高浜3、4号炉－2相ステンレス鋼の熱時効－5

高浜3、4号炉－2相ステンレス鋼の熱時効－7

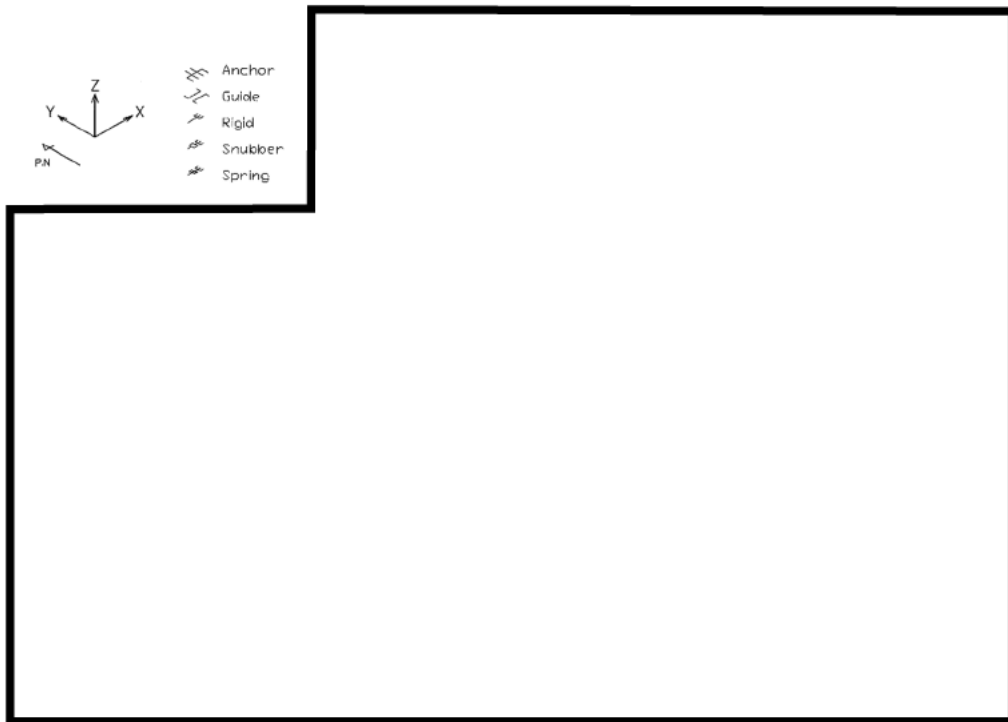
7	9月27日	審査資料	5, 6	3号と4号で余熱除去ポンプループ側第1隔離弁の応力が大きく異なるのはなぜか説明すること。	高浜3, 4号炉-2相ステンレス鋼の熱時効-7のとおり。

<p>タイトル</p>	<p>余熱除去ポンプ C ループ側第1 隔離弁の応力が3号と4号で大きく異なる理由。</p>																									
<p>説明</p>	<p>余熱除去ポンプ C ループ側第1 隔離弁の3号と4号の応力値の比較を表1に示す。また、応力評価に用いた解析モデルを図1および図2に示す。</p> <p>図1および図2に示すとおり、3号と4号では配管ルートやサポート位置に相違があるため応力値に差異が生じたものである。</p> <p>表1 余熱除去ポンプ C ループ側第1 隔離弁の応力値の3号と4号の比較 [MPa]</p>
